Европейская экономическая комиссия

**Всемирный форум для согласования правил
в области транспортных средств**Рабочая группа по общим предписаниям,
касающимся безопасности**117-я сессия**

**Поправки к правилам, касающимся
безопасных стекловых материалов:****Глобальные технические правила № 6 ООН
(безопасные стекловые материалы)****Предложение по поправке 2 к Глобальным техническим
правилам № 6 ООН (безопасные стекловые материалы)****Представлено экспертом от Республики Корея***

Рис. 4
Определение зоны I

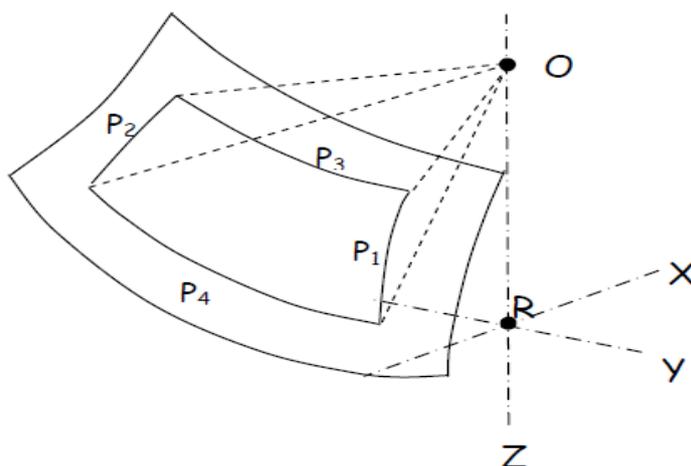
Кроме того, допускается исключение из зоны I матового затемнения. Речь идет об ограниченных зонах, где, как предполагается, с внутренней стороны ветрового стекла будет прикреплено сенсорное устройство, например датчик дождя, зеркало заднего вида или автономный датчик. Участок матового затемнения, в пределах которого могут устанавливаться такие устройства, определен в пункте 7.1.3.2.4 настоящего приложения.

Рис. 4 а)

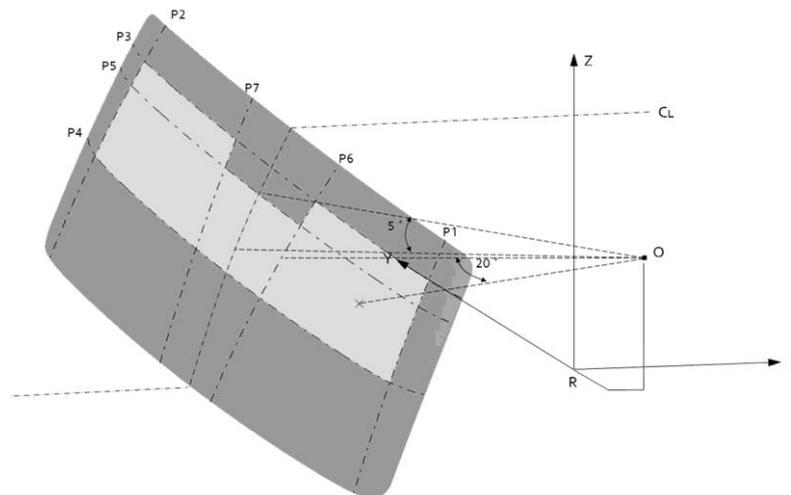
7.1.3.3.3.1.1 любое матовое затемнение, ограниченное снизу плоскостью **P5**, а по бокам плоскостями **P6** и **P7**;

3. Для обеспечения оптимальной установки указанные выше приспособления могут встраиваться во внутреннее зеркало. Однако в случае некоторых моделей совмещение с внутренним зеркалом сопряжено со сложностями, поскольку устройства могут заходить в зону I. Поэтому для установки различных вспомогательных приспособлений, служащих целям безопасности и удобства, требуется дополнительно разрешить использовать участок матового затемнения. Соответственно, добавляются такие новые плоскости, как P5, P6 и P7.

4. С другой стороны, с тем чтобы не нарушать требования безопасности, новые параметры матового затемнения для транспортных средств категорий 1-2 и 2 должны быть эквивалентными тем, которые установлены для транспортных средств категории 1-1, в случае которых используют точки «V». Поэтому для плоскости P5 Республика Корея предлагает угол в 5° над горизонталью.

P5 – плоскость, проходящая через поперечную горизонтальную линию, на которой находится точка **O**, и образующая угол 5° над горизонтальной плоскостью;

P6 – вертикальная плоскость, проходящая через точку **O** под углом 20° вправо по отношению к оси **X** в случае транспортных средств с левосторонним расположением руля и влево от оси **X** в случае транспортных средств с правосторонним расположением руля;

P7 – плоскость, симметричная **P6** по отношению к средней продольной плоскости транспортного средства;

Рис. 4 б)
Зона I (на примере транспортного средства с левосторонним расположением руля)
(Верхняя зона затемнения, определенная в пункте 7.1.3.3.1.2)

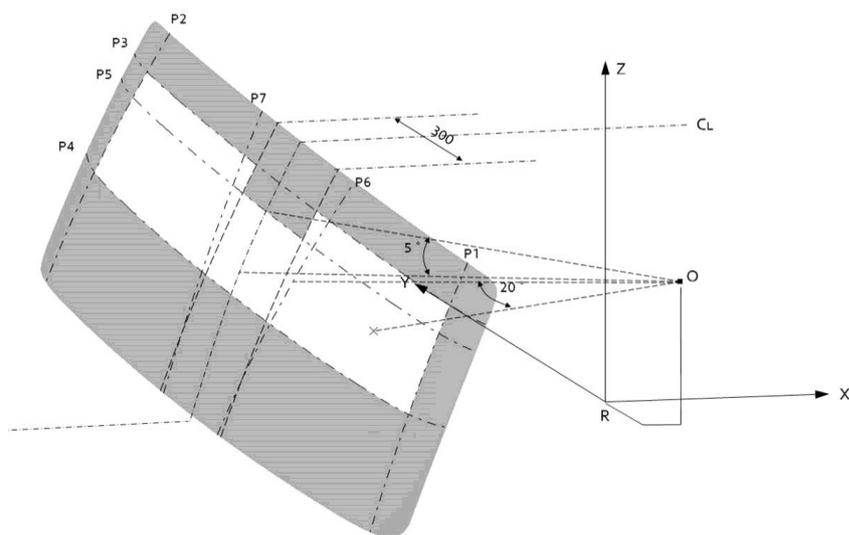
7.1.3.3.3.1.2 любое матовое затемнение, ограниченное снизу плоскостью **P5**, при условии, что оно не выступает за пределы зоны шириной 300 мм, через центр которой проходит продольная средняя плоскость транспортного средства.
